Informe Consolidado de Solicitud de Aclaraciones, Rectificaciones y/o Ampliaciones Complementario al Estudio de Impacto Ambiental del Proyecto "PARQUE EÓLICO CARICA".

Nombre del Titular : Sonnedix Parque Eolico Carica SpA
Nombre del Representante Legal : Sergio Alfredo Del Campo Fayet
Dirección : Magdalena 140, oficina 601, Las Condes.

El presente Informe Consolidado de Solicitud de Aclaraciones, Rectificaciones o Ampliaciones al Estudio de Impacto Ambiental del proyecto "PARQUE EÓLICO CARICA", contiene las observaciones generadas en virtud de la revisión de la Adenda.

Figura 1. ZMT que une WTG 02 – WTG 01 – WTG 03

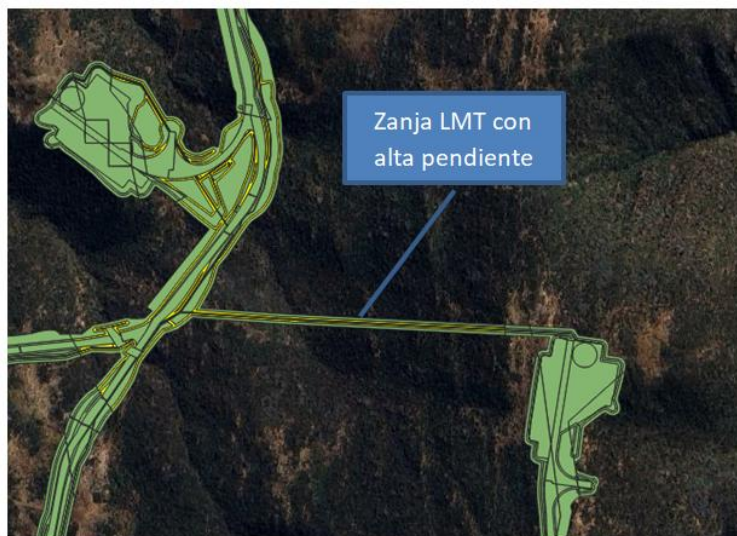
- 1.6 Respecto a la habilitación de caminos y a las Zanjas de Línea de Media Tensión (LMT) en sectores de alta pendiente, y considerando la información presentada en el numeral 1.9 de la Adenda Complementaria del EIA, se hace presente que las medidas de control de erosión propuestas no garantizan la mitigación de impactos negativos derivados de la intervención, independientemente del nivel de riesgo actual de dichos sectores. Por lo anterior, se requiere al Titular evaluar la utilización de trazados paralelos a los caminos ya proyectados. Esta medida tiene por objeto minimizar la intervención del territorio y reducir los impactos ambientales potenciales sobre los componentes del medio físico.

A continuación, se indican las figuras de la habilitación de caminos y a las Zanjas de Línea de Media Tensión (LMT) en sectores de alta pendiente:
